**Protokol o změně díla****Změnový list číslo 1**

Předmět díla:	Rekonstrukce lokality Kolonka Znojmo		
Objekt:	SO 01 – Stavební část		
Objednatel:	Město Znojmo		
Zhotovitel:	Společnost Kolonka Znojmo – FIRESTA + HBH		
TDI:	Znojmoinvesta, s.r.o.		
Projektant:	ATELIER TIŠNOVKA s.r.o.		
Popis změny: Demolice ŽB konstrukce brouzdaliště, dle rozsahu specifikovaného přílohou č. 1 – rozpočtem změny a přílohou č.2 – projektem bouracích prací			
Odůvodnění změny: Po odtěžení ŠD dle PD a rozpočtu, byla nalezena historická konstrukce ŽB brouzdaliště v prostoru budoucí zpevněné plochy a travního porostu. AD a TDS rozhodli o rozsahu bouracích prací této konstrukce viz. Příloha č. 2 ZL 1.. Zhotovitel s rozsahem bouracích prací nesouhlasí, jelikož je ponechávána ŽB deska pod konstrukcemi budoucích zpevněných ploch, jež svou přítomností v podkladních vrstvách může ovlivňovat. V místech ponechané ŽB nebude možné uplatňovat záruku na dílo dle SoD.			
údaje o změně	Změnu vyvolal:	Zhotovitel: Společnost Kolonka Znojmo – FIRESTA + HBH

Stavba: 22030202 Rekonstrukce lokality Kolonka Znojmo - ZL

Objekt: ZL - 01 ZL 01 - Bourání ŽB brouzdaliště

Číslo výkresu: 03

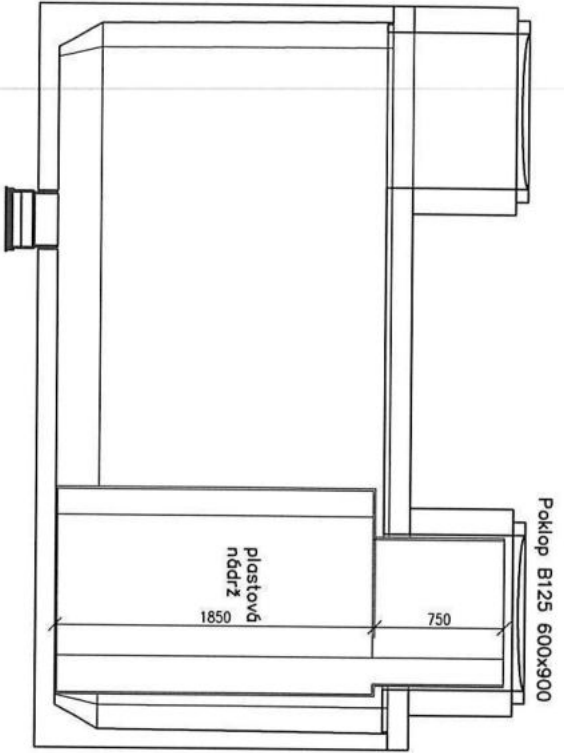
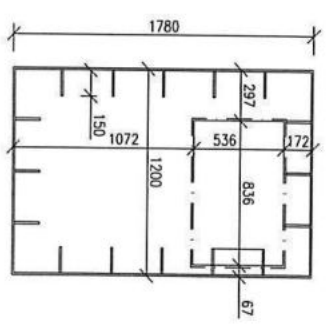
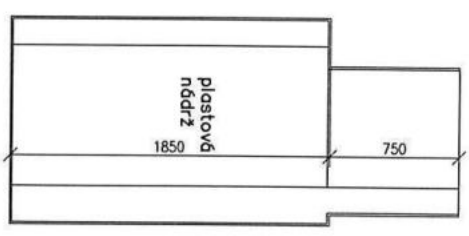
Objekt: ZL - 08 ZL 08 - Výkopy pro instalaci šachty technologie vodního prvku

5	631 31-00	Mazanina podkladní z betonu C 15/20, tl. 10 cm podkladní beton č.v.03, 04	m2	-12,32340	502,43	-6 191,65
---	-----------	---	----	-----------	--------	-----------

6	632 45-00	Vyrovnávací potěr podlahy šachty tl. 80mm č.v.03, 04,	m2	-7,60000	476,33	-3 620,11
---	-----------	---	----	----------	--------	-----------
